## Mejora importante de diseño: Barra de conexión lateral trasera superior de Ford Expedition y Lincoln Navigator 2021-2018

<b>Marca</b>	Supreme	<b>Producto</b>	Barra de conexión lateral	<b>Fecha</b>	Noviembre de 2021
<b>Números de parte</b>	CMS401266

**Figura 1.** Barra de conexión lateral Supreme de Mevotech con rodamientos de metal superior e inferior sinterizados engrasables autolubricantes y forjado sólido de una pieza (arriba) vs diseño de dos piezas de brazo de control y rodamiento de plástico de fabricante de equipo original (abajo)

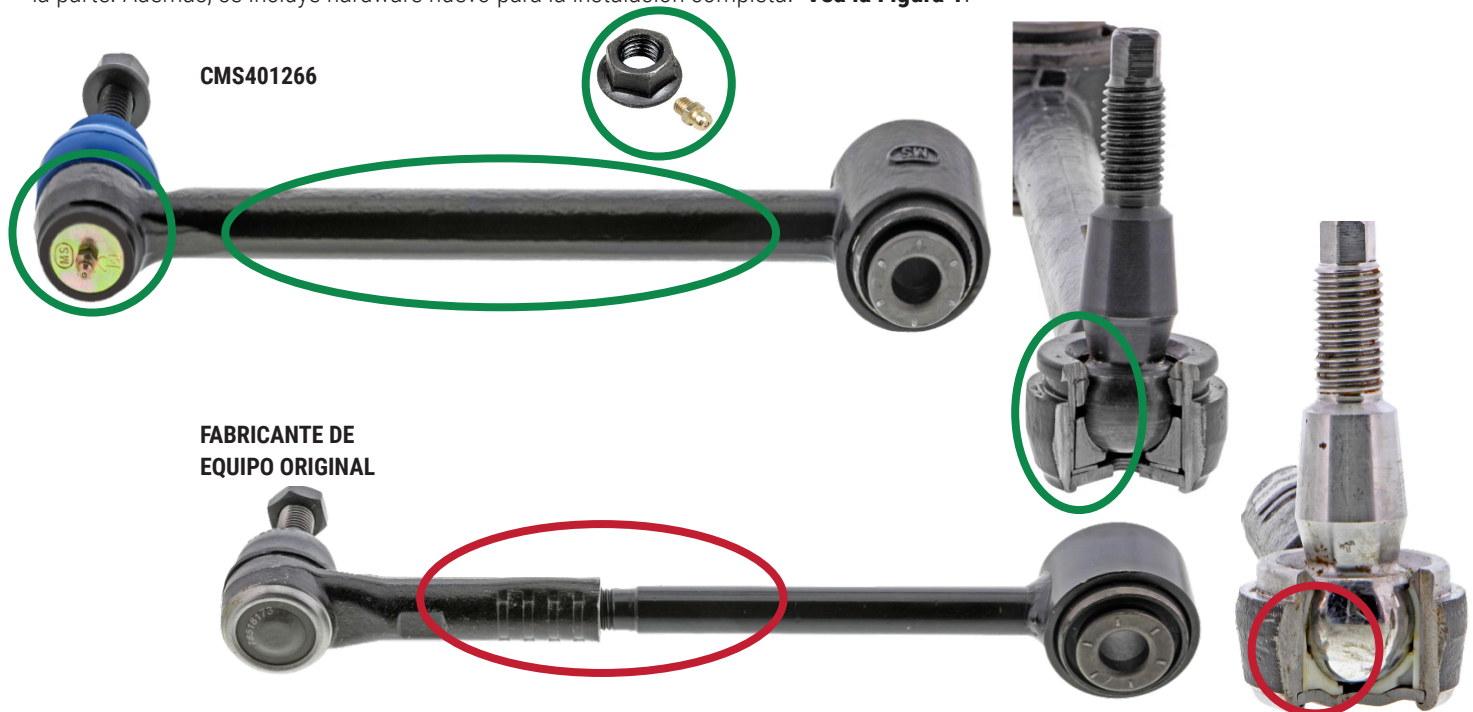
Las barras de conexión laterales superiores traseras hacia atrás número de parte JL1Z-5500-E para las aplicaciones que se indican a continuación retienen el diseño original de dos piezas, donde el eje está enroscado en el conjunto de la junta esférica.

La barra de conexión lateral trasera superior hacia atrás Supreme de Mevotech CMS401266 está diseñada con un perfil forjado mejorado que presenta un diseño más grueso de una pieza. Este refuerzo agrega rigidez y resistencia al conjunto completo. Además, la barra de conexión lateral Supreme de Mevotech CMS401266 contiene rodamientos sinterizados engrasables autolubricantes para mayor vida útil de la parte. Además, se incluye hardware nuevo para la instalación completa. **Vea la Figura 1.**
